Návrh 4.

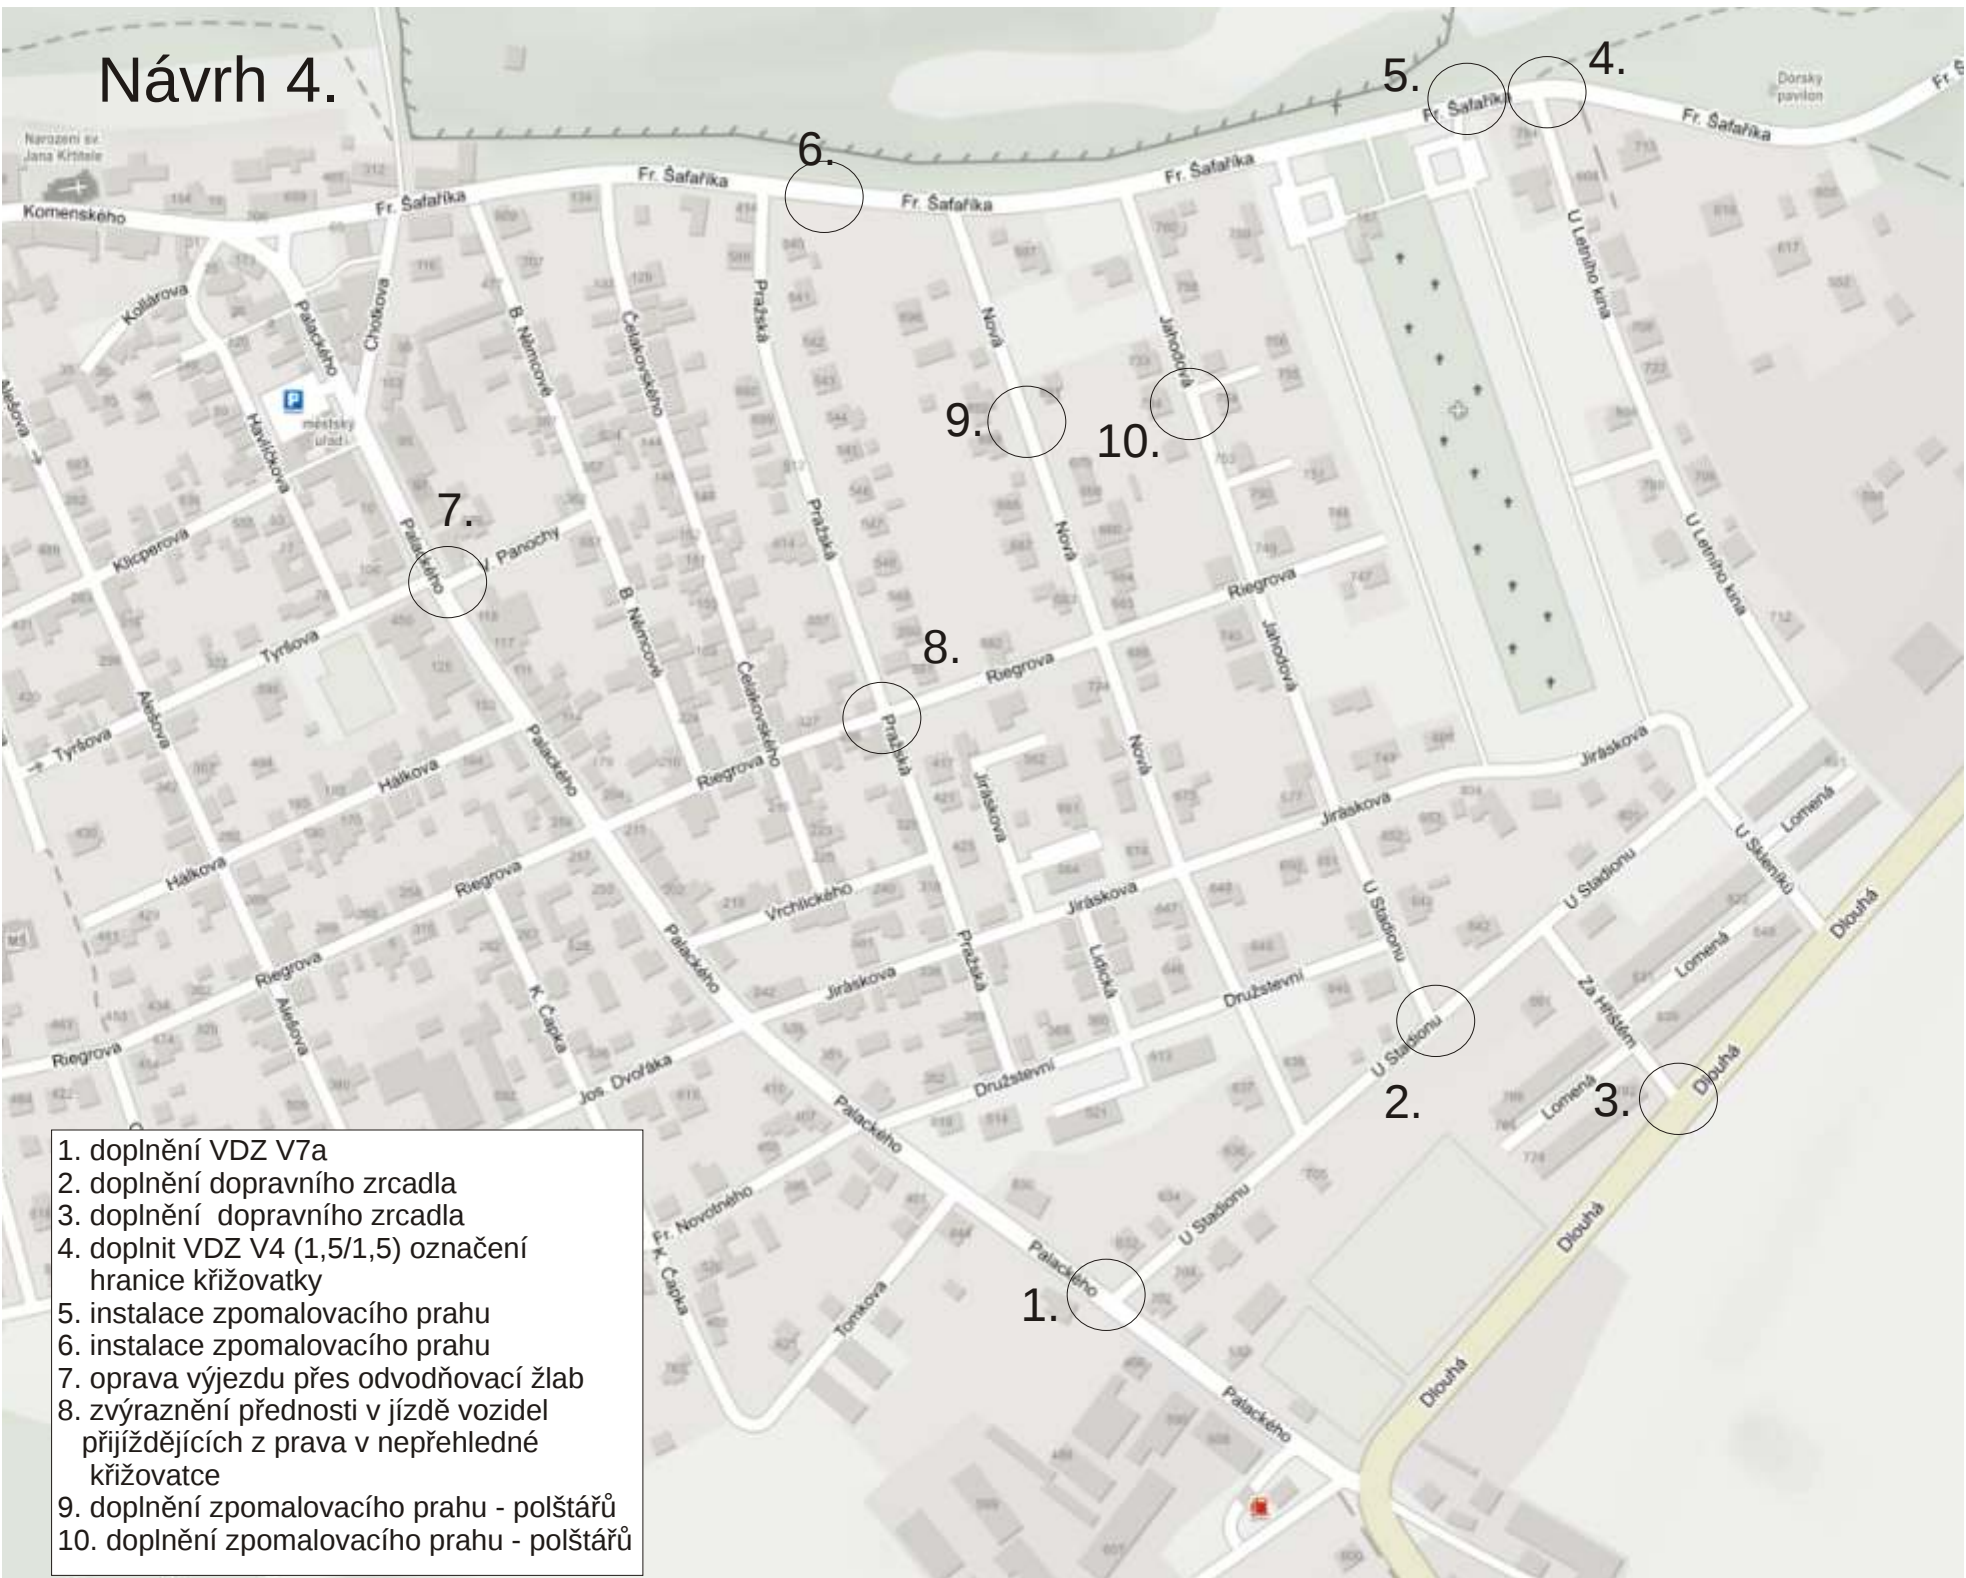
1. doplnění VDZ V7a
2. doplnění dopravního zrcadla
3. doplnění dopravního zrcadla
4. doplnit VDZ V4 (1,5/1,5) označení hranice křižovatky
5. instalace zpomalovacího prahu
6. instalace zpomalovacího prahu
7. oprava výjezdu přes odvodňovací žlab
8. zvýraznění přednosti v jízdě vozidel příjezdějících z prava v nepřehledné křižovatce
9. doplnění zpomalovacího prahu - polštářů
10. doplnění zpomalovacího prahu - polštářů
